改善箇所説明図

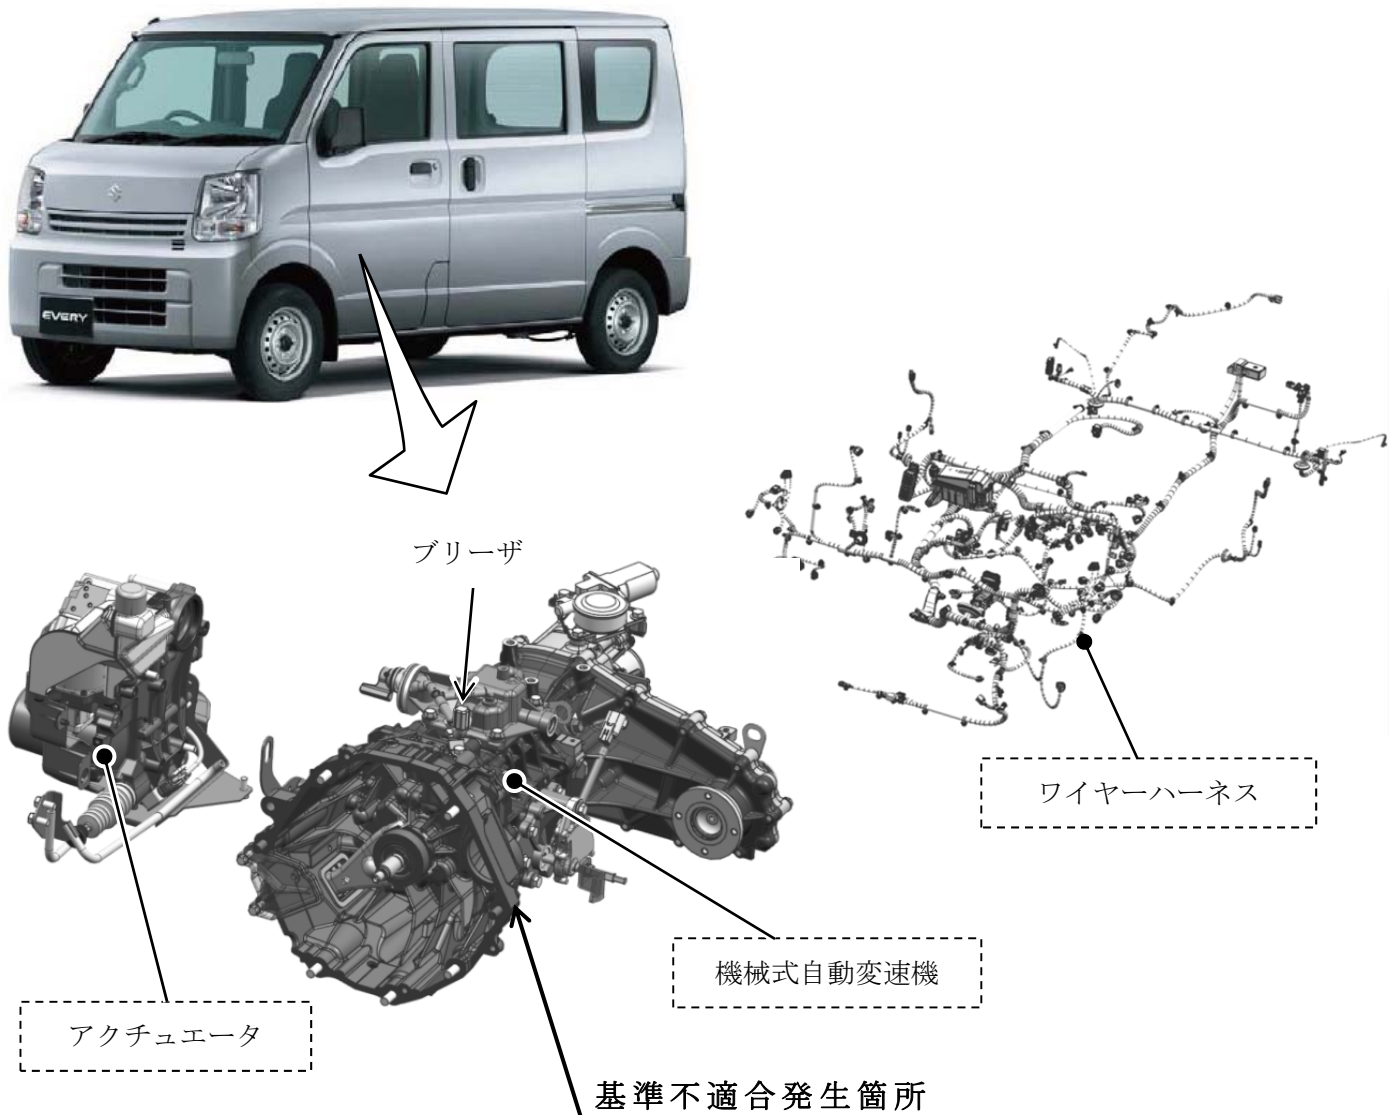
機械式自動変速機において、変速機単体の作動検査時に使用する検査用オイルの抜き取り作業が不適切なため、変速機内部にオイルが残留しているものがある。そのため、車両組立時に規定量のオイルを入れると、規定より油量が多くなり、そのままの状態で高速走行をすると油温が上昇し、変速機の内部部品が溶損したり、熱の影響で変速機周辺のハーネスが溶損して、最悪の場合、走行不能やエンジンが再始動できないおそれがある。

全車両、機械式自動変速機のブリーザからのオイル吹き出しの有無やオイルの注入量を点検し、オイルの吹き出しがある場合は、当該変速機、アクチュエータ、及び当該変速機周辺のワイヤーハーネスを新品に交換するとともに正規オイル量を注入する。また、オイルの注入量過多がある場合は、当該変速機、及び当該変速機周辺のワイヤーハーネスを新品に交換するとともに正規オイル量を注入する。

識別：ID プレートに青色のシールを貼付する。
